WROCLAW, UL. ŚW MIKOŁAJA 16/17

z wyników przeprowadzonych oględzin - ekspertyzy urządzeń grzewczo-kolminowych

SZKIC ORIENTACYJNY

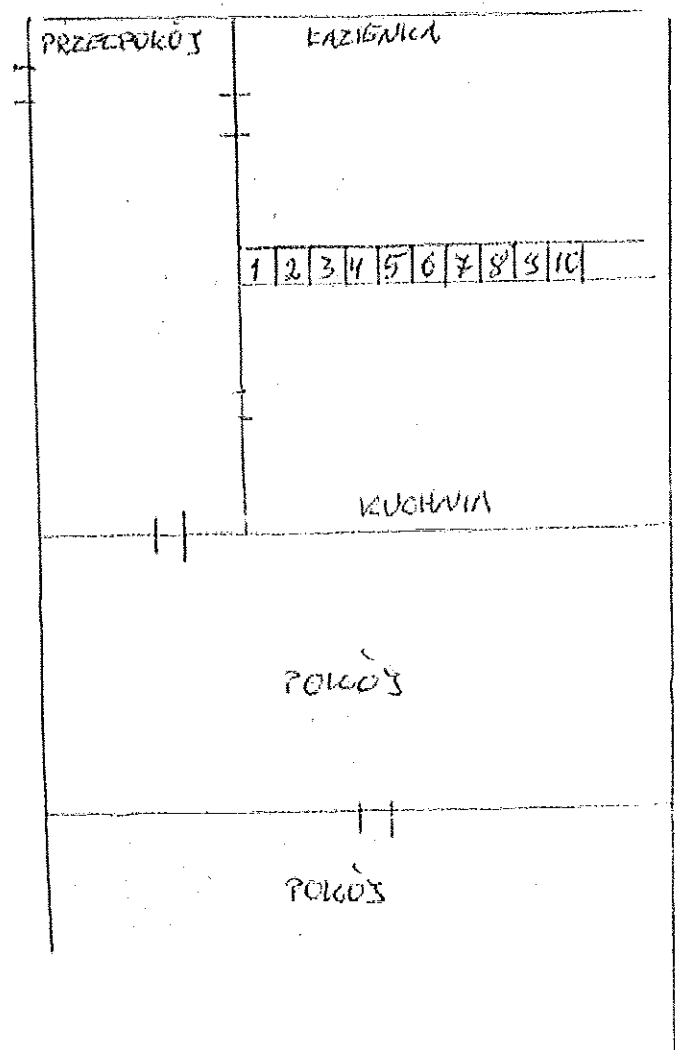
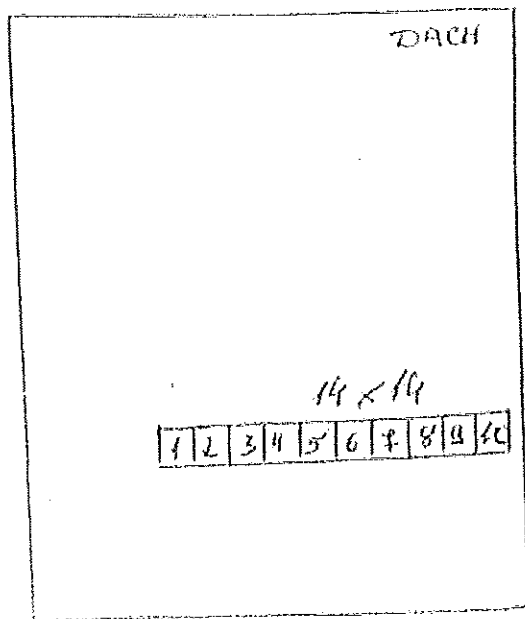
1. Tęcie CO jest prawidłowo podłączony do przewodu nr. 1
2. Wentylacja wspierająca klatki prawidłowo w przewodzie nr. 3
3. Funkcja prawidłowa w przewodzie nr. 8
4. Po udzieleniu przewód nr. 4 może być przeznaczony dla wentylacji tarczki (przewód niedostępny nad klatką wentylacyjną). Gdyby pęta udzielenia się nieporuszyła wentylacje tarczki można podłączyć do przewodu nr. 9
5. Dla prawidłowego funkcjonowania urządzeń kamionowych zapewnić należy napływ powietrza z zewnątrz poprzez urządzenie nawiewowe - dla pęta CO wykonać wentylację nawiewną
